# TCS – Schulwegaudit

## Gemeinde Niederwil – AG

### Technischer Bericht

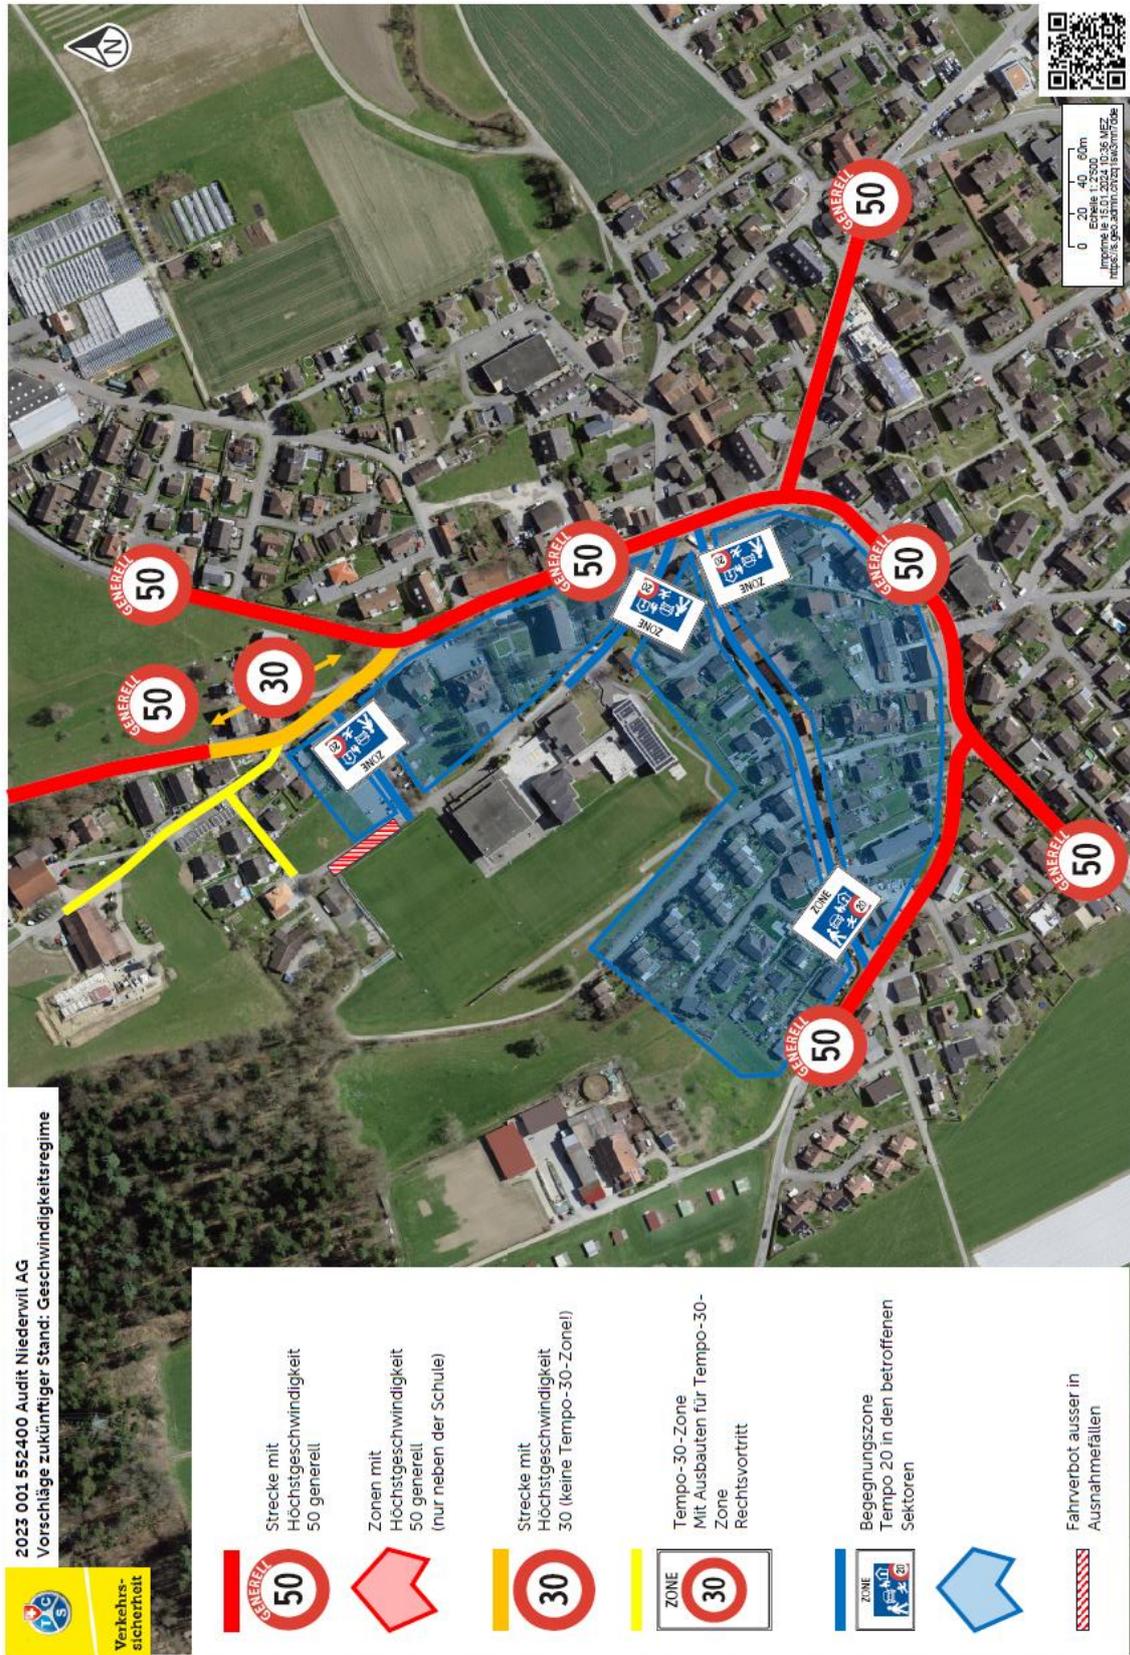
Sektor 2 → Ziel: Entfernen der Fussgängerzugänge und Fahrzeugzufahrten, um die Sicherheit der Fussgänger zu erhöhen.

- Die direkte Zufahrt für motorisierte Fahrzeuge zum kleinen Parkplatz an der Hauptstrasse aufheben. Schaffung einer neuen Zufahrt über den Parkplatz der Gemeindeverwaltung.
- Den direkten Zugang zum Fussgängerstreifen auf der Hauptstrasse vom kleinen Parkplatz aus aufheben. Die Zufahrt über den Parkplatz der Gemeindeverwaltung verbessern.
